改善箇所説明図

不具合発生箇所

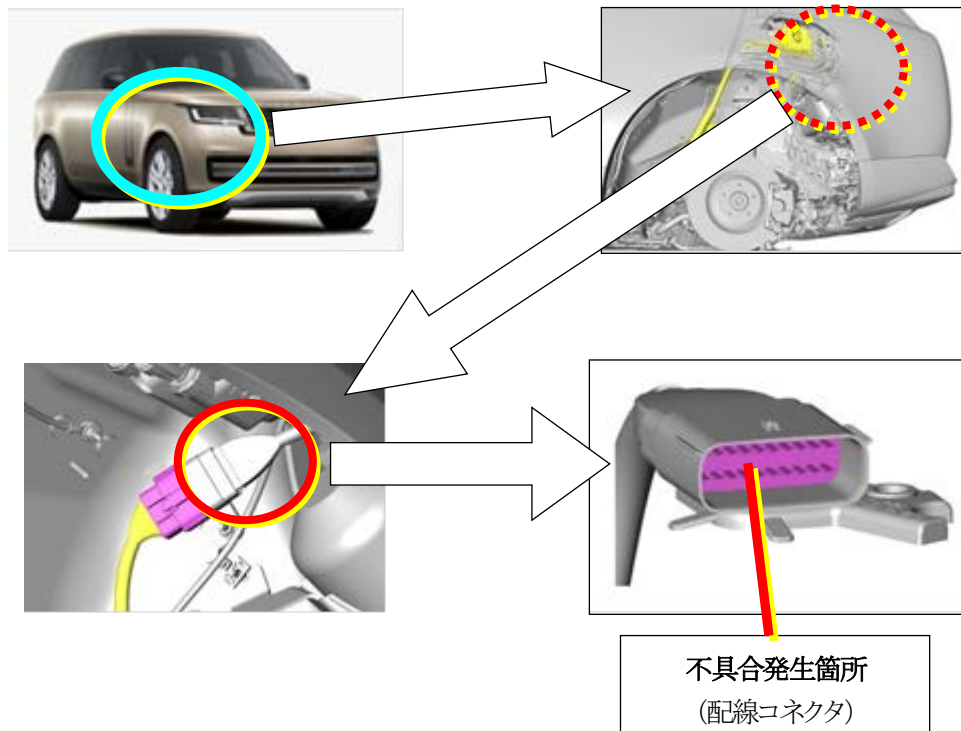
プラグインハイブリッド車両の充電コネクタにおいて、作業指示が不適切なためコネクタ内の温度センサーの配線が正しく配策されていない。そのため、温度センサーが温度を感知することができず、充電コネクタの温度が上昇し、その状態で充電コネクタに触れると火傷するおそれがある。

全車両、配線コネクタ内における電気配線を適切に配策する。

識別：助手席ドアのボディ側下部、ドアヒンジボルトに銀ペイントを塗布する。
